「ワンタッチ継手 メールコネクタ-外形六角タイプ」
「ワンタッチ継手 メールエルボ」
仕様変更のご案内

ワンタッチ継手 メールコネクタ-外形六角タイプ-

ワンタッチ継手 メールエルボ

＜図面：ワンタッチ継手 メールエルボ＞

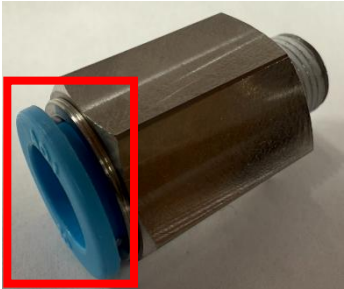
変更点	変更内容	変更前	変更後
(1)	外観色味（プッシュリング）	水色	青色
(2)	外観刻印（プッシュリング）	製造ブランド	MiSUMi
(3)	材質（プッシュリング）	PBT（ポリブチレンテレフタレート）	POM（ポリアセタール）
(4)	材質（シール）	フッ素ゴム	NBR（ニトリルゴム）

材質変更に伴う機能上の変更はございません。
